EINWOHNERGEMEINDE LEUBRINGEN/MAGGLINGEN
COMMUNE MUNICIPALE D'EVILARD/MACOLIN

Adaptation du règlement de construction selon l'ONMC

Rapport explicatif

DÉPÔT PUBLIC

Illustration 2 : Nouvelle méthode de mesure de la hauteur de façade à la gouttière et au faîte

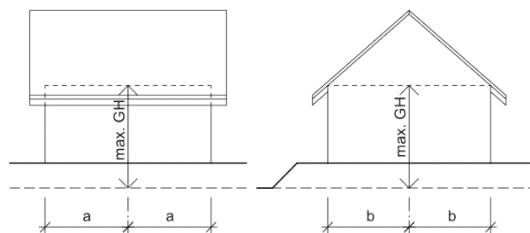
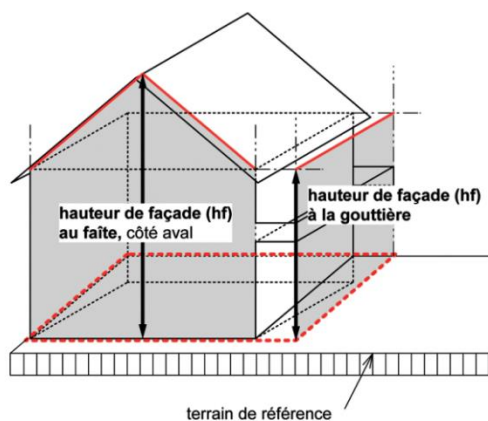
Dans la zone d'habitation W2b, les mesures des hauteurs de façade (HF c.g. et HF c.p.) doivent être augmentées de 2,50 m chacune.

Le présent document met en œuvre les méthodes de mesure harmonisées de l'ordonnance cantonale sur les notions et les méthodes de mesure dans le domaine de la construction (ONMC) dans la commune d'Evilard-Macolin. Il en découle que des méthodes de mesure plus limitées s'appliquent désormais aux hauteurs des façades et des bâtiments. Ainsi, contrairement à l'ancien droit en vigueur, les hauteurs à la gouttière et au faîte ne sont plus mesurées au milieu de la façade, mais au point présentant la plus grande différence de hauteur.

Si ces nouvelles directives sont respectées et si la commune n'adapte pas simultanément les hauteurs de façade dans la zone d'habitation W2b, cela signifie que les possibilités de construction sur la parcelle n° 1274 seront réduites d'env. 2,50 m au niveau de la hauteur. Conséquence : une construction à deux étages ne peut pas être réalisée sous ces conditions. Une telle restriction en matière de construction et d'utilisation est inacceptable et va à l'encontre de l'exigence d'une utilisation mesurée du sol (art. 3, al. 3, LAT) avec une densité d'utilisation minimale de 0,3. Ainsi, par exemple, le projet de construction sur la parcelle n° 1274, qui avait déjà été pré-examiné par la commune en 2017 et qui était réalisable, ne pourrait plus être construit.

Je demande donc que les mesures des hauteurs de façade (HF c.g. et HF c.p.) soient augmentées de 2,50 m chacune. Cela s'impose également dans l'optique de l'égalité de droit, car sans cette correction, les possibilités de construction pour la dernière parcelle de la zone d'habitation W2b, qui n'est pas encore construite, seraient massivement limitées.

La zone d'habitation W2b mentionnée par le participant se réfère au règlement de zone révisé dans le cadre de la révision en cours du plan d'aménagement local, qui prévoit l'abrogation du PQ Lindenweg. Le PQ Lindenweg est maintenu dans le cadre de la présente adaptation du règlement de construction à l'ONMC. En d'autres termes, les mesures qui y sont fixées restent juridiquement valables et ne seront remplacées par le nouveau règlement de zone qu'après l'approbation de la révision du plan d'aménagement local.

À l'exception du secteur d, les notions et méthodes de calcul du PQ Lindenweg ne sont pas concernées par l'obligation de mise en œuvre de l'ONMC car le PQ a été approuvé avant l'entrée en vigueur de l'ONMC. Le secteur d constitue donc une exception, car il est fait référence au règlement de construction dans les prescriptions du PQ Lindenweg.

En ce qui concerne la parcelle n° 1274 (secteur b) mentionnée par le participant, les anciennes notions et méthodes de mesure continuent de s'appliquer.

Le conseil municipal refuse d'adapter le PQ Lindenweg à l'ONMC, car le PQ sera abrogé dans le cadre de la révision du plan d'aménagement local et les secteurs seront attribués à la construction réglementaire. -

À la suite de cette proposition, le conseil communal a décidé en revanche de mettre en œuvre le supplément de pente élargi conformément au nouveau règlement de construction à la suite de la révision du plan d'aménagement local (état de l'examen préalable) déjà dès la présente adaptation. Cela concerne toutes les zones dans lesquelles une hauteur de façade à la gouttière est mentionnée, afin de compenser les désavantages induits par la nouvelle méthode de mesure en fonction de la pente.
